泊発電所

地盤(敷地の地質・地質構造)に関するコメント回答 (Hm2段丘堆積物の堆積年代に関する検討)

平成30年8月31日
北海道電力株式会社

⑤ 粒度分析、帯磁率及び硬度測定結果の整理 (1/4)

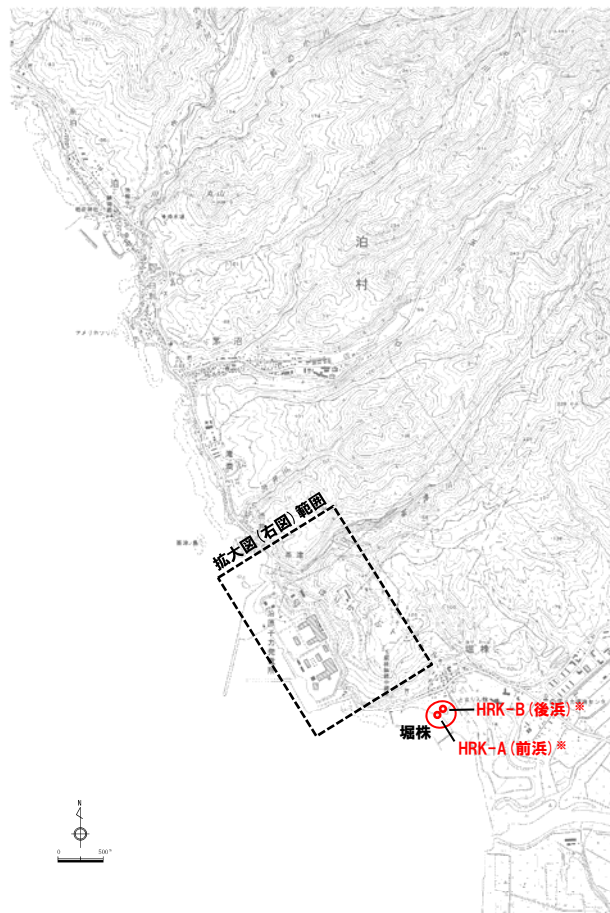
- 粒度分析 (JIS法)、帯磁率及び硬度測定の結果については、高位段丘堆積物と岩内層に明瞭な差異は認められない。粒度分析 (レーザー回折法) の結果については、全体の傾向がわかるように整理すること。

- 岩内層と高位段丘堆積物は、粒度分析 (レーザー回折法) において差異が認められるものの、その他の分析・測定においては明瞭な差異が認められないことから、海成層である両者を定量的かつ明確に区分することは難しい。

①検討結果

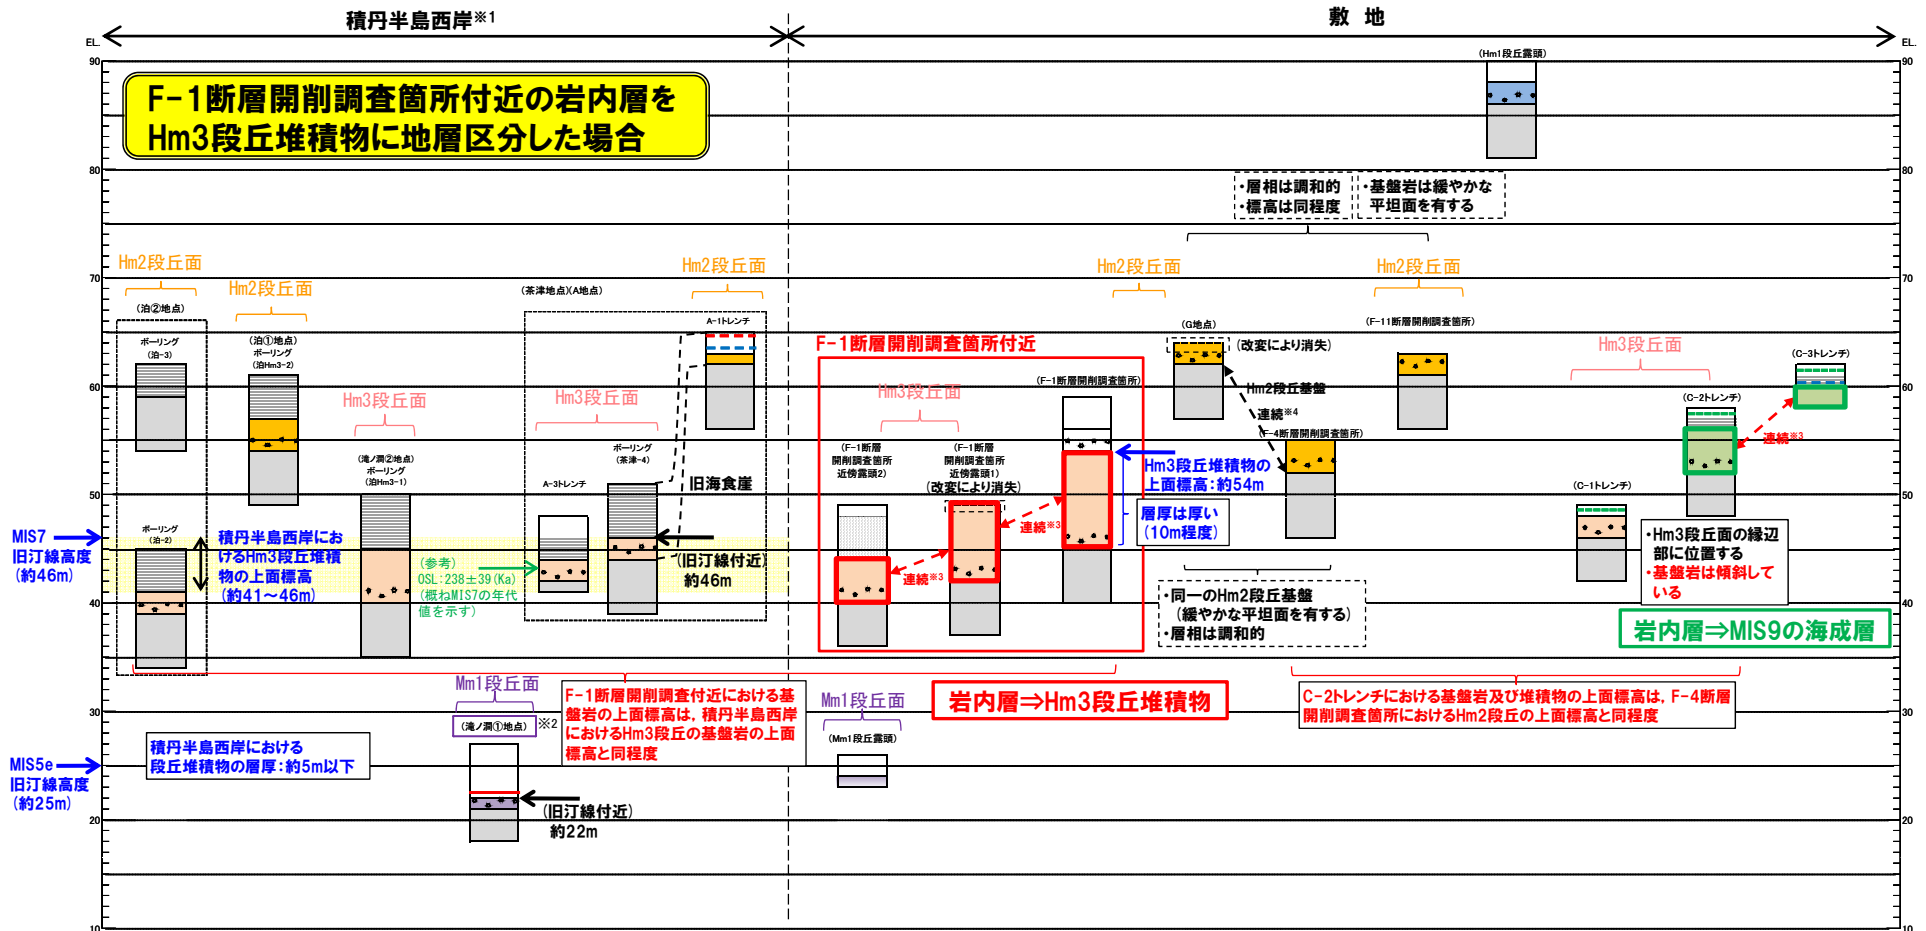
- F-1断層開削調査箇所付近に分布する岩内層は、Hm3段丘堆積物とした方が合理的であると考えられることから、以下の観点を踏まえ、Hm3段丘堆積物に区分した場合に矛盾があるかどうか検討すること。矛盾がある場合には、どのような解釈がより合理的であるかを検討すること。
 - ・積丹半島と岩内平野は地形発達史が異なることから、敷地の段丘認定に当たっては、積丹半島西岸の段丘対比を基本とすることが適切である。
 - ・泊地域周辺は高位段丘面の保存が悪いことから、敷地の地層区分に当たっては、段丘堆積物の上面標高だけでなく、基盤岩の上面標高を考慮して行う必要がある。

- 岩内層をHm3段丘堆積物に地層区分した場合、地形の観点において整合的(P31参照)であるものの、隆起速度等の観点において整合的ではないものも存在する。
- F-1断層開削調査箇所近傍露頭2においては、F-1断層開削調査箇所近傍露頭1との地層の連続性を考慮しない場合、上記の確認項目にいずれも整合的となる。
- これらの状況を踏まえ、後章においては、岩内層をHm3段丘堆積物に地層区分した場合を基本に、上位層も含め、より合理的な地層区分について検討する。

② 既往調査に基づく検討 (まとめ (1/2))

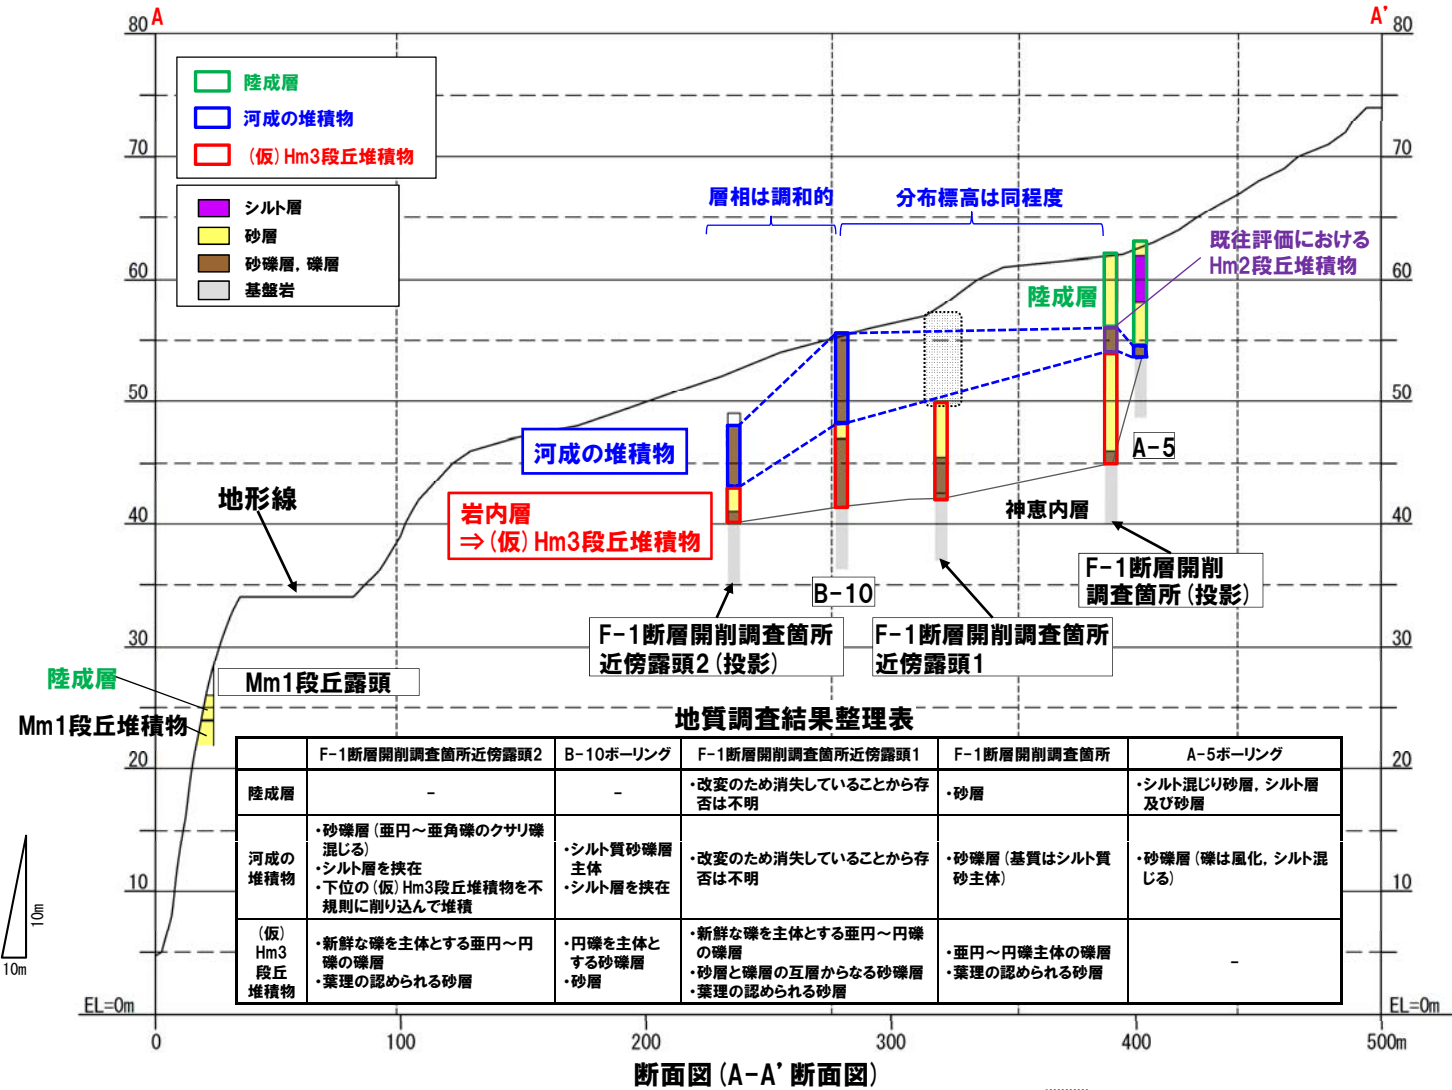
- F-1断層開削調査箇所における岩内層の上位に分布するHm2段丘堆積物の再区分について、既往調査の結果に基づき検討した。
 - ・ 検討に当たっては、既往調査において確認される各層の層相、層序関係及び分布状況を考慮するため、F-1断層開削調査箇所、F-1断層開削調査箇所近傍露頭1及び2並びにMm1段丘露頭を連続的に把握できる断面図(A-A'断面図)を作成した。

- F-1断層開削調査箇所に分布する既往評価におけるHm2段丘堆積物は、当該箇所付近の地質調査結果から、中部更新統の河成の堆積物に区分することが合理的であると考えられる。
- また、区分された河成の堆積物の上位に分布する砂層は、以下の状況から、陸成層に区分される。
 - ・ (仮)Hm3段丘堆積物を覆う河成の堆積物の上位に認められる。
 - ・ 河成の堆積物とは、層相が明瞭に異なる。

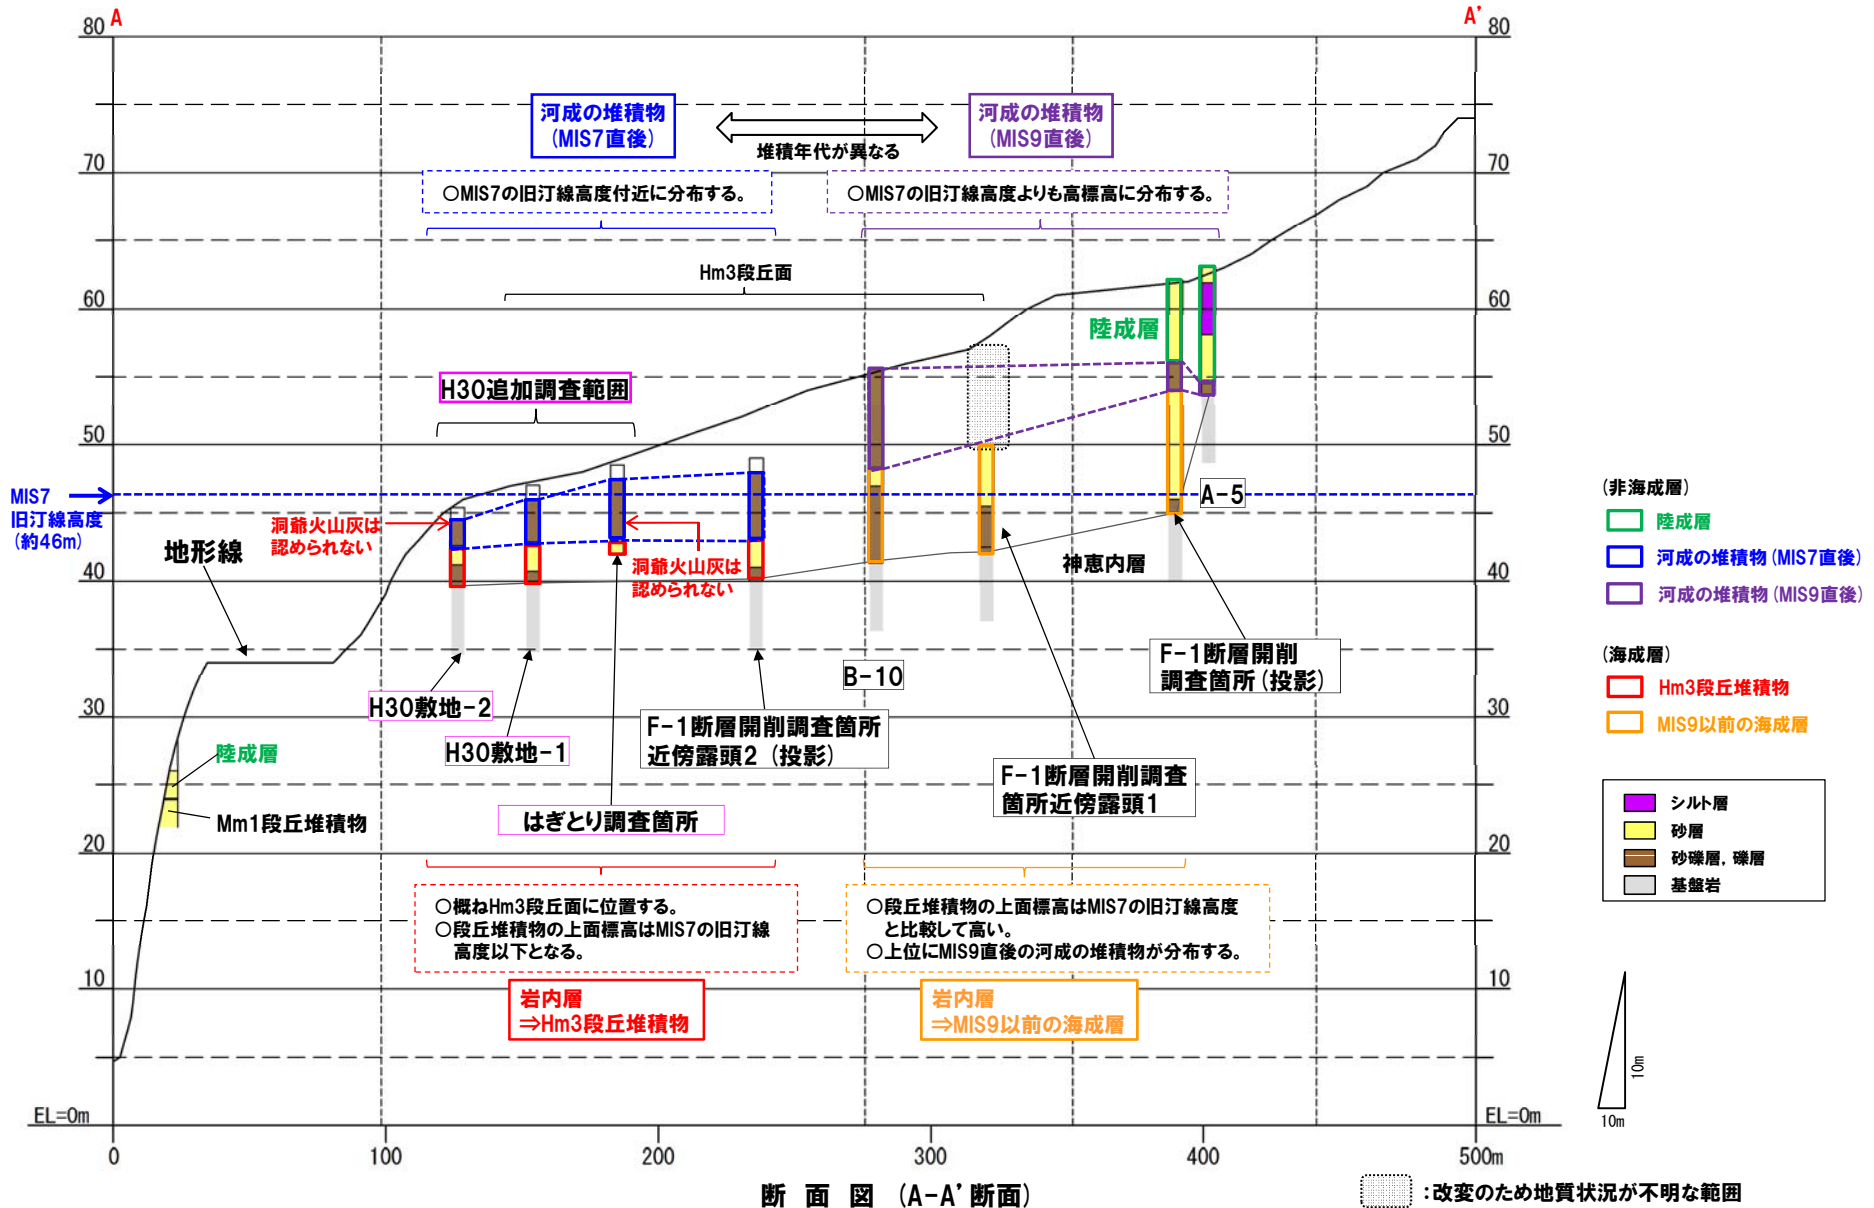
○ この場合、F-1断層開削調査箇所近傍露頭2及びH30追加調査範囲に認められる(仮) Hm3段丘堆積物については、概ねHm3段丘面に位置すること、段丘堆積物の上面標高が積丹半島西岸におけるMIS7の旧汀線高度(約46m)以下となること等から、整合性の確認項目(P38参照)に対していずれも整合的である。

○ したがって、当該箇所に認められる(仮) Hm3段丘堆積物については、Hm3段丘堆積物への地層区分は合理的と考えられる。

○ F-1断層開削調査箇所からB-10ボーリングの範囲に認められる(仮) Hm3段丘堆積物については、段丘堆積物の上面標高が積丹半島西岸におけるMIS7の旧汀線高度(約46m)と比較して高いこと等から、整合性の確認項目に対して整合的ではないものが存在する。
